ADVIES

Registratienummer: 1004
Betreft: Brandcompartimentering stookruimte in een zwembad
Trefwoorden: BMI, NEN 2535, stookruimte, zwembad, gasklep
Datum: Mei 2010
Status: Definitief

Samenvatting adviesvraag

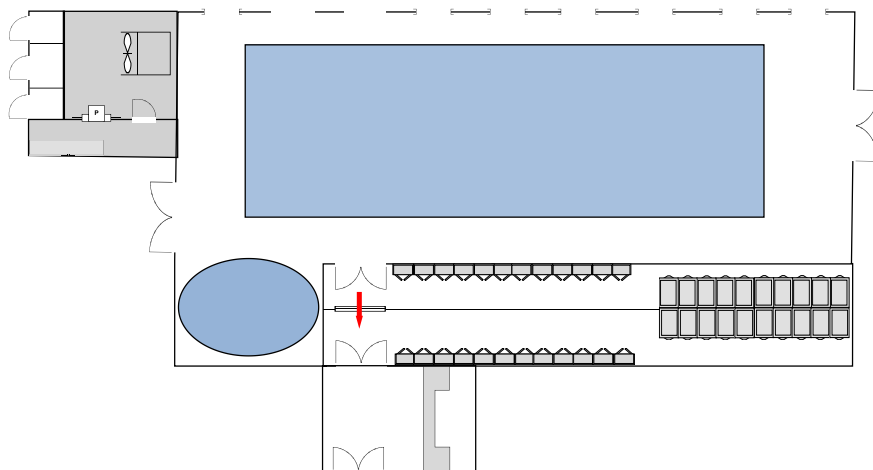
De op bovenstaande (schematische) figuur middels arcering aangegeven technische ruimte (stookruimte) omvat de 'technische ruimte' met CV-ketels, de luchtbehandelinginstallatie, een 'werkplaats' en opslagruimte voor zwemattributen. Deze als technische ruimte gearceerde ruimte (stookruimte) kan volgens artikel 4.92, vierde lid, en artikel 2.112, vijfde lid, van Bouwbesluit 2003 als één brandcompartiment worden aangemerkt, zolang deze ruimte maar een technische ruimte is (als bedoeld in artikel 1.1 van Bouwbesluit 2003) en derhalve niet is bestemd voor gebruik voor een ander doeleinde, zoals opslag van goederen (zie ook de toelichting op artikel 4.92 van het Bouwbesluit 2003: "*Uit veiligheidsoverwegingen mogen die toestellen niet worden geplaatst in ruimten die in beginsel voor andere doeleinden zijn bestemd.*"). Artikel 4.92, vierde lid, van Bouwbesluit 2003, geeft immers aan dat het gaat om de ruimte waarin de verbrandingstoestellen zijn gelegen. Niet aangegeven is dat in deze stookruimte uitsluitend de verbrandingstoestellen mogen liggen.

Artikel 2.1.1, tweede lid, van het Besluit brandveilig gebruik bouwwerken, geeft aan dat in een stookruimte geen brandbare goederen mogen worden opgeslagen of opgesteld. Daarmee is het op grond van zowel het Besluit brandveilig gebruik bouwwerken en het Bouwbesluit 2003 niet toegestaan om zwemattributen op te slaan en zal het praktisch niet mogelijk meer zijn een gedeelte van de ruimte als 'werkplaats' in te richten indien dezelfde ruimte als stookruimte wordt aangeduid.

De adviescommissie wijst erop dat in de stookruimte geen brandbare goederen opgeslagen of opgesteld mogen worden en niet voor andere doeleinden bestemd mag zijn dan voor het plaatsen van apparatuur noodzakelijk voor het functioneren van het gebouw, waaronder verbrandingsapparatuur. Daarmee is het niet toegestaan om zwemattributen op te slaan en zal het praktisch niet mogelijk meer zijn een gedeelte van de ruimte als 'werkplaats' in te richten.
